## 委員および一般からのご意見

### ①委員から流域委員会への意見、指摘 (2008/4/9～2008/4/21 第76回委員会以降)

## 淀川水系河川整備計画原案に対しての意見を述べることについて

## 「計算誤差」について

○河川整備状況(現況)において昭和28年13号台風の洪水が発生した場合

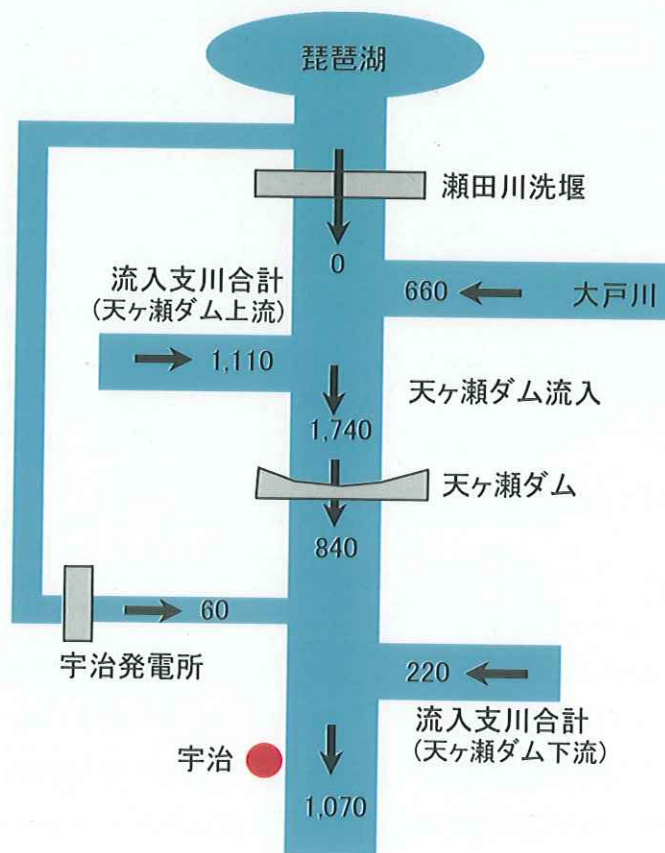
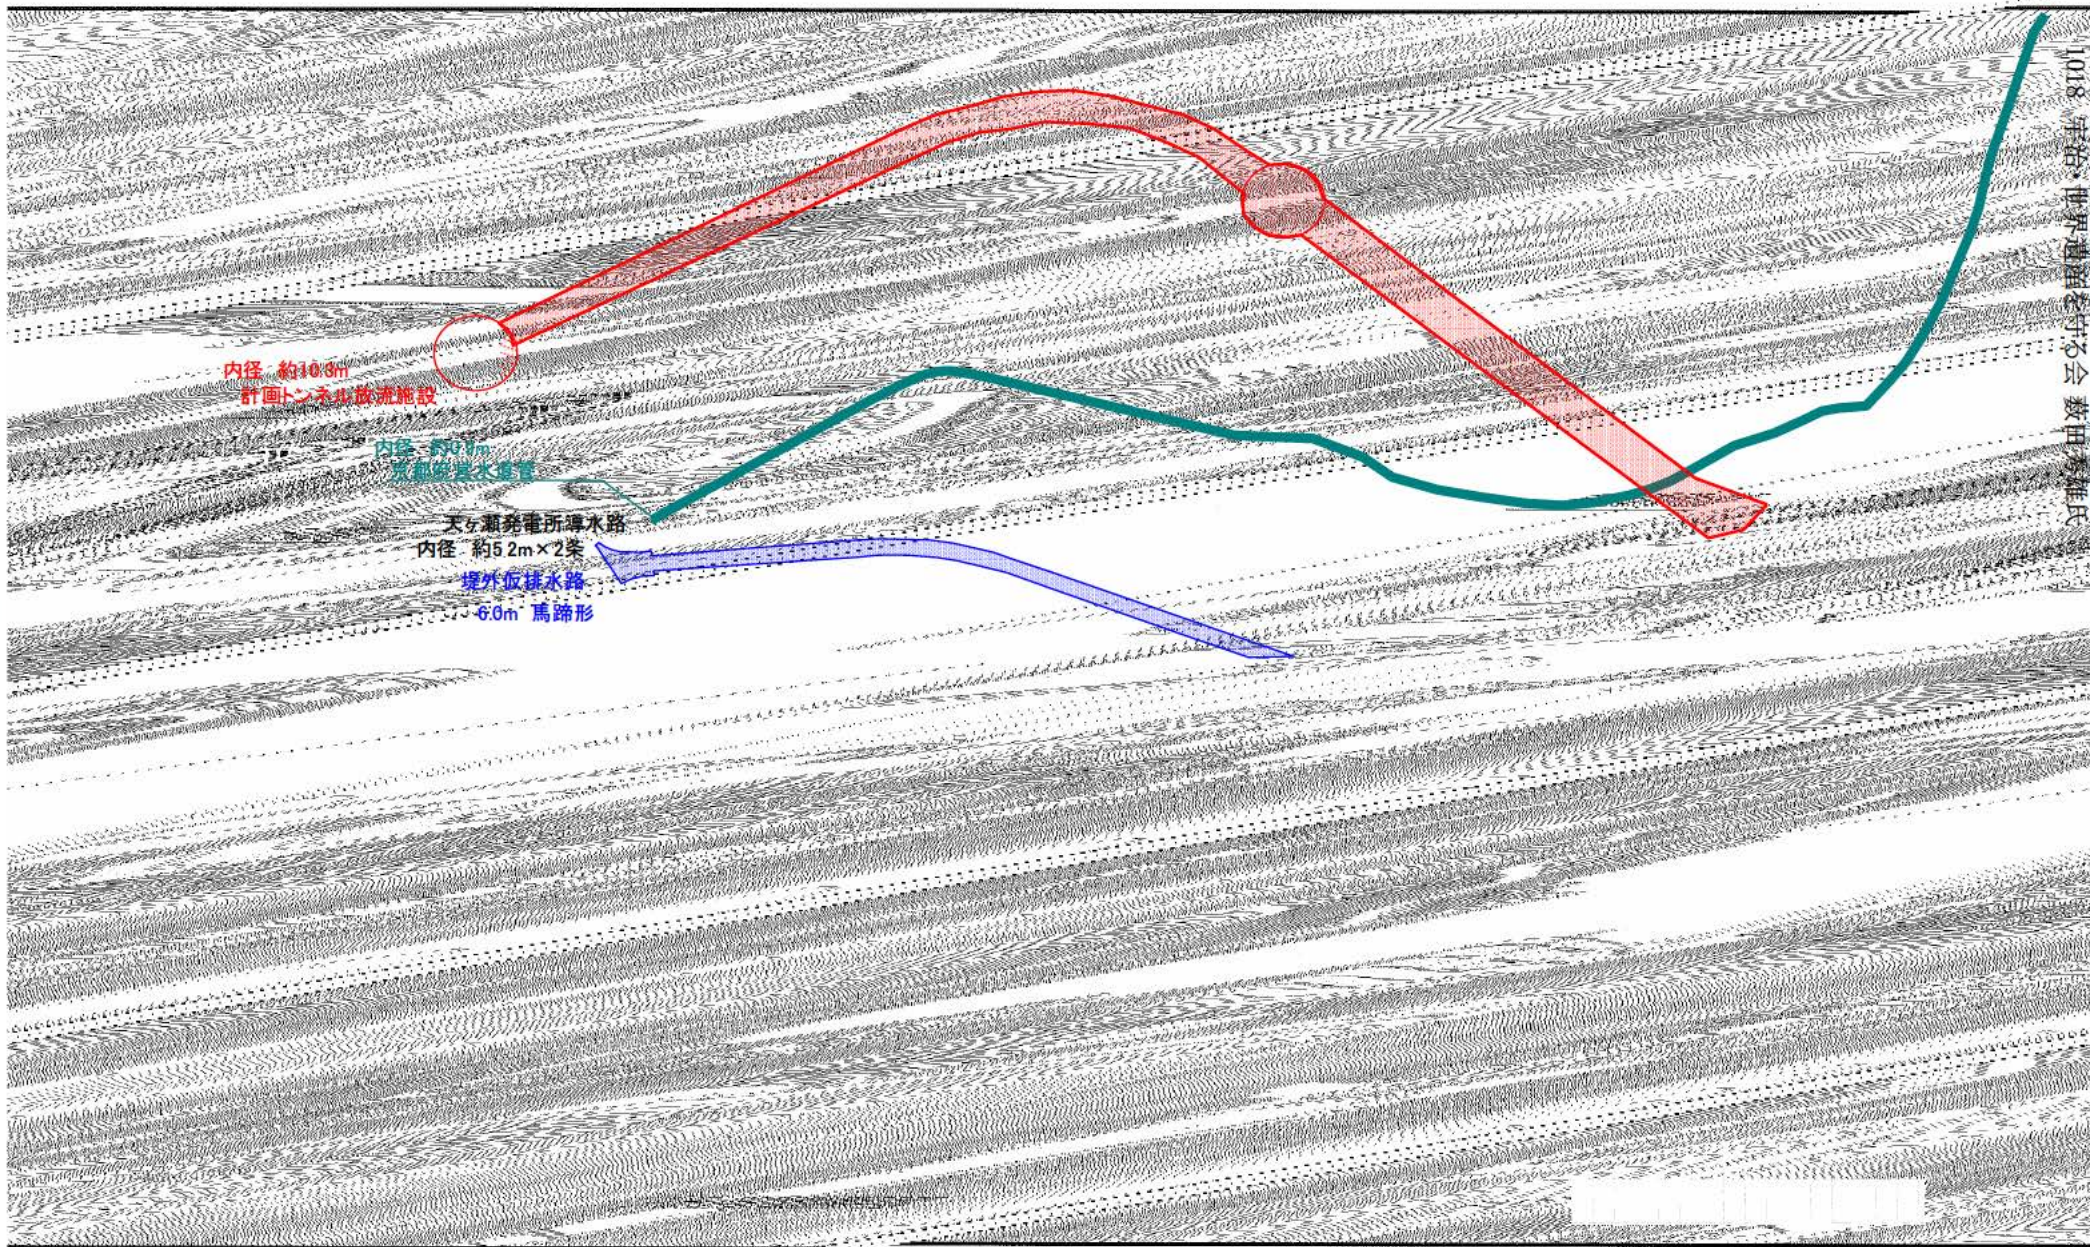
さらに、別紙—584は「河川整備状況（現況）において、昭和28年台風13号の洪水が発生した場合、天ヶ瀬ダム下流の流入支川合計は220 m<sup>3</sup>/s」としています。

この数値を用いた場合は、宇治橋＝塔の島地区は、 $1140 + 60 + 220 \times 16.8 / 27 = 1337$ となります。

- ・天ヶ瀬ダム放流を1140 m<sup>3</sup>/sから低減するのがポイントです。その場合、どこまで低減できるのか天ヶ瀬ダムの洪水調節容量への影響を検討する必要があります。
- ・現況河道と同様に時差放流的な調整ができないか放流方法の検討も必要です。別紙—584では宇治地点のピーク流量は、天ヶ瀬ダム800＋宇治発電所60＋天ヶ瀬ダム下流支川合計220＝1070 m<sup>3</sup>/sであって、この場合、天ヶ瀬ダムの放流量はピーク流量840 m<sup>3</sup>/sの前段階です。時差があるということです。
- ・宇治発電所が、大洪水という非常時に平常時と同じ毎秒60 m<sup>3</sup>を放流することは納得できないことであって、低減させるあるいは関電吐水路でもって宇治橋下流に流す方法も検討すべきです。

第70回淀川水系流域委員会 審議資料1 - 1スライド5の図は、第67回淀川水系流域委員会 (H19.11.26) 審議資料1-3-5の11頁に河川管理者がお示したものと同じです。

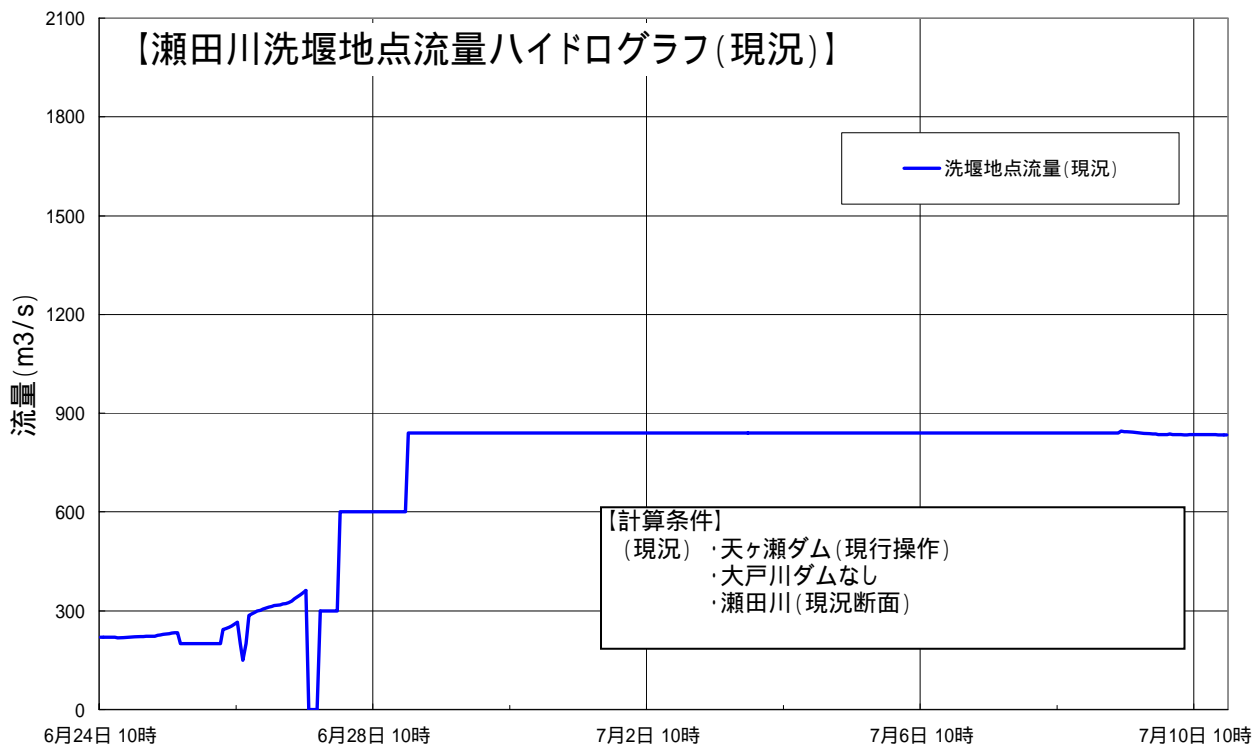
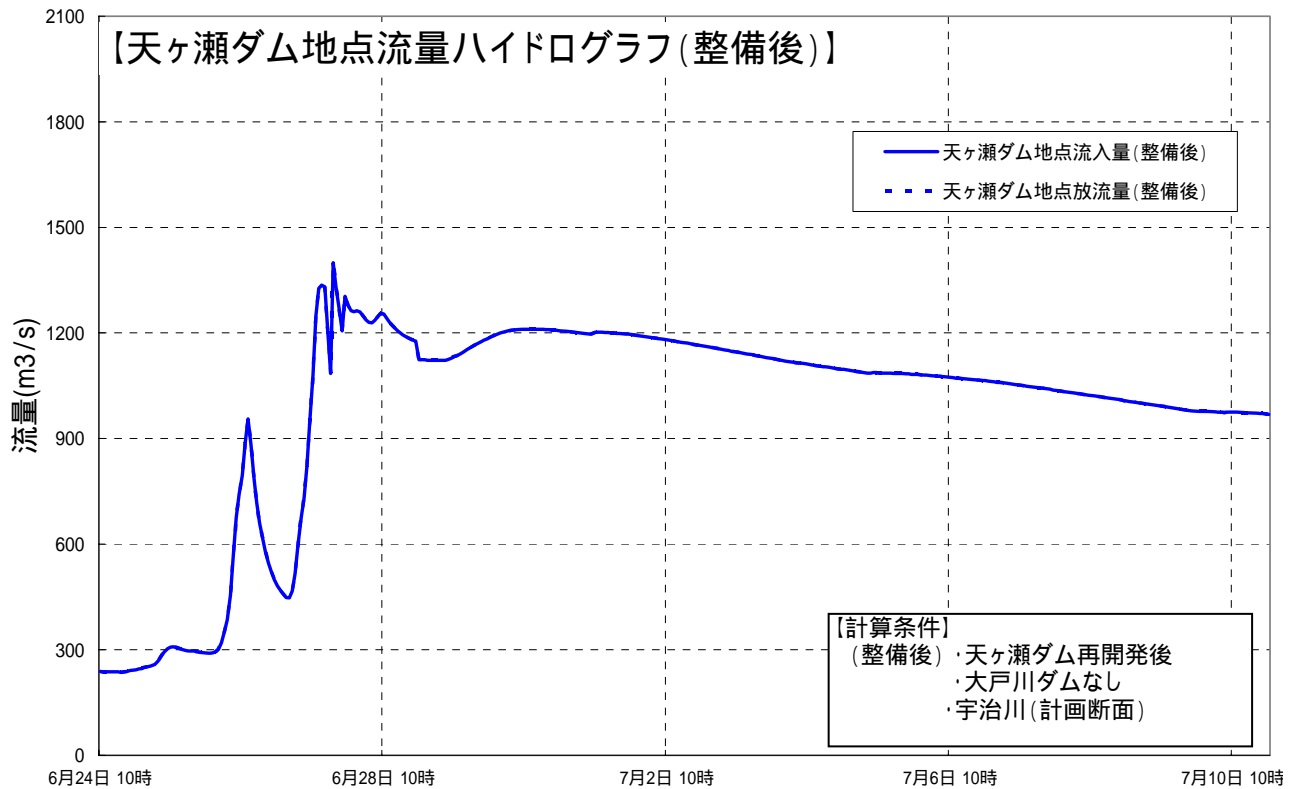
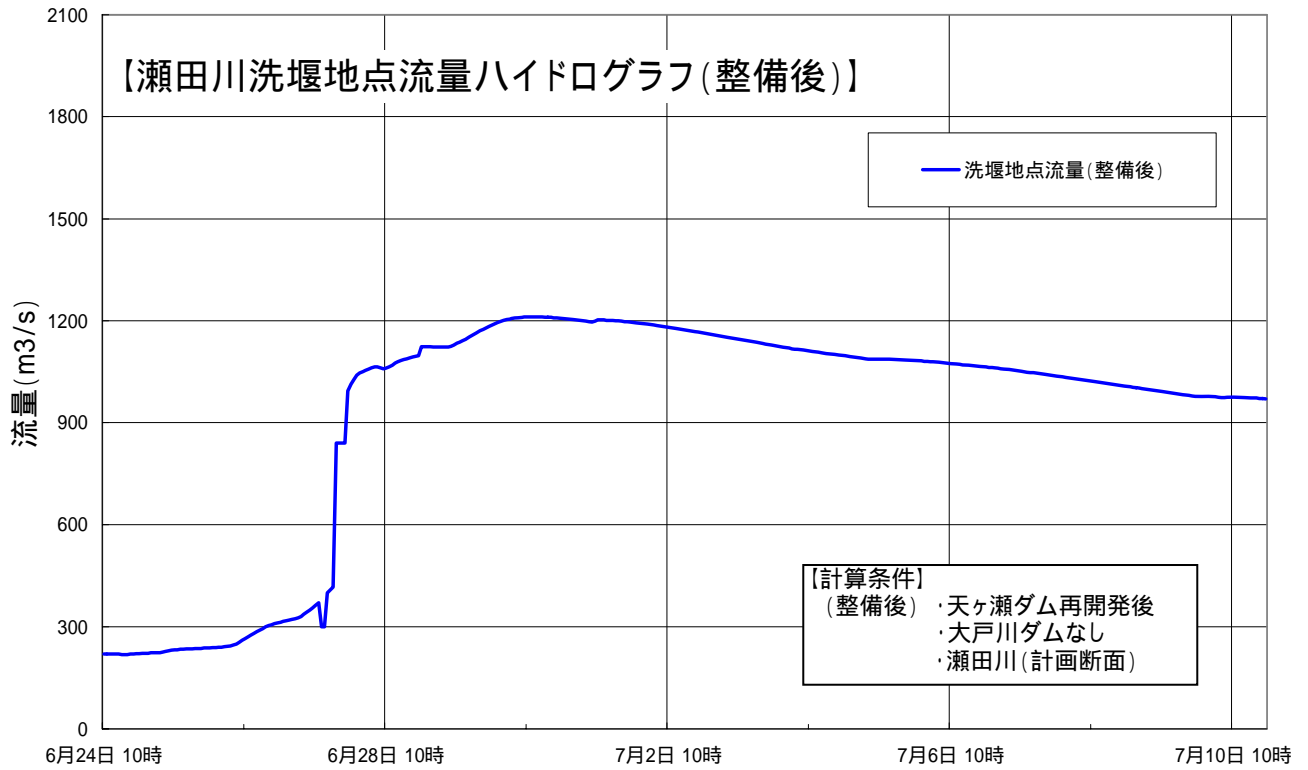
③戦後琵琶湖水位が最高になった昭和36年6月洪水時の後期放流・毎秒1200 m<sup>3</sup>への対応が可能。（別紙—1509）

この資料は、琵琶湖の戦後最高水位を記録した昭和36年6月洪水が発生した場合において、現況の河道状況における琵琶湖水位の時間変化と天ヶ瀬ダム放流能力増強と宇治川・瀬田川の整備後における琵琶湖水位の時間変化を比較したものです。

第2図 雨量と流量相関関係 二次回帰式（JUSE-MAを使用）

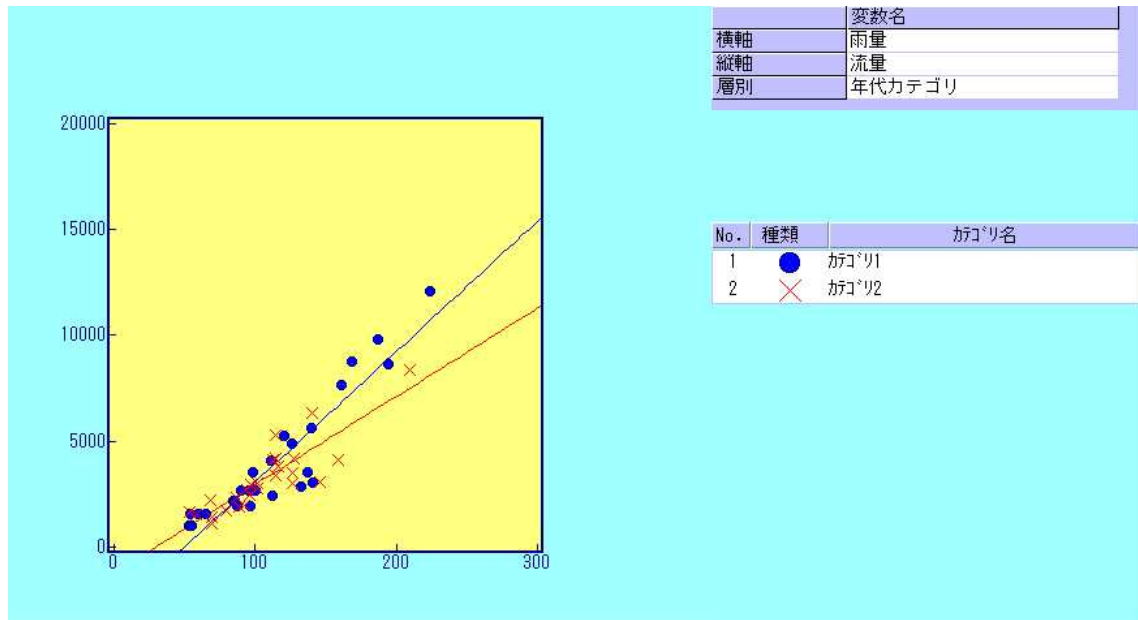
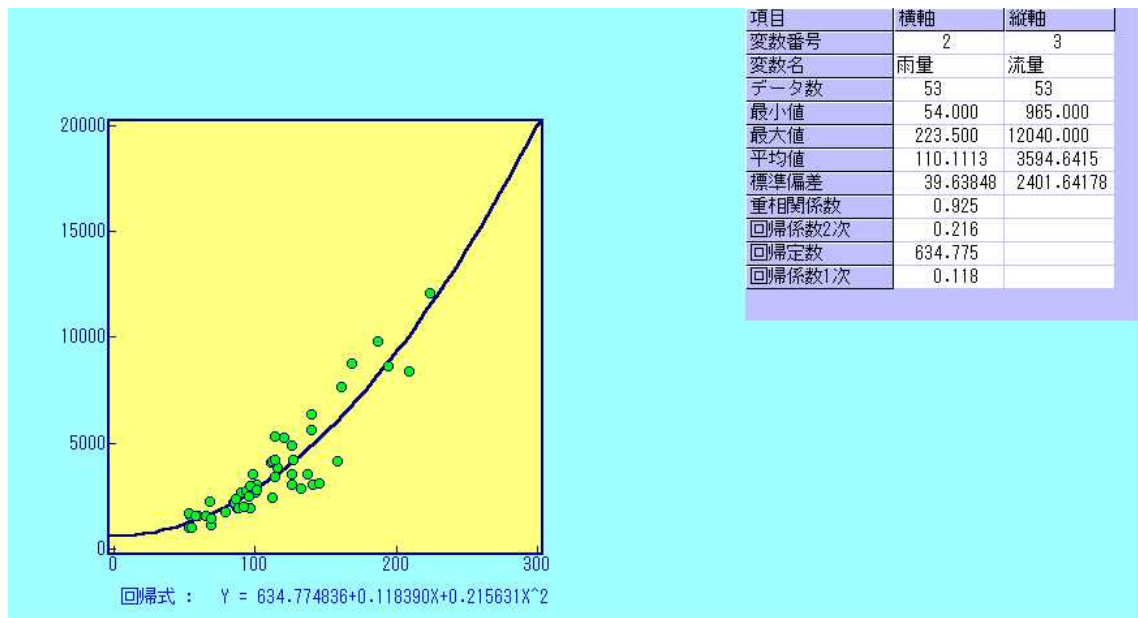
読み取った年最大 24 時間雨量と年最大流量が正確に 1:1 の対応をしている保証はないのですが、雨量と流量の相関関係を計算したところ相関係数  $r = 0.925$  で

この回帰式を使って、雨量確率の確率雨量、263.0mm/24 時間、276.6mm/24 時間、286.3mm/24 時間から流量を計算すると、治水安全度 1/200、1/300、1/400 における基本高水が求められます。結果治水安全度 1/200 における基本高水は 15,606.3m<sup>3</sup>/s、治水安全度 1/300 における基本高水は 17,193.0m<sup>3</sup>/s、治水安全度 1/400 における基本高水は 18,373.6m<sup>3</sup>/s になりました。直接流量確率から求めた治水安全度に見合う基本高水との一致は見事なものです。

以上の結果から現在の淀川の枚方地点における基本高水 17,000m<sup>3</sup>/s の治水安全度は 1/400 以下でなく 1/300 程度と判断する方が妥当であると考えます。

尚雨量と流量の関係について、観測年を二つに分けて層別してその相関関係を求めると興味のある結果が得られます。後半の観測年では同じ雨量でも流量が小さい関係を与えます。理由としては流域の森林の状態の改善、降雨波形の変動などが考えられますが、今後検討すべき問題です。
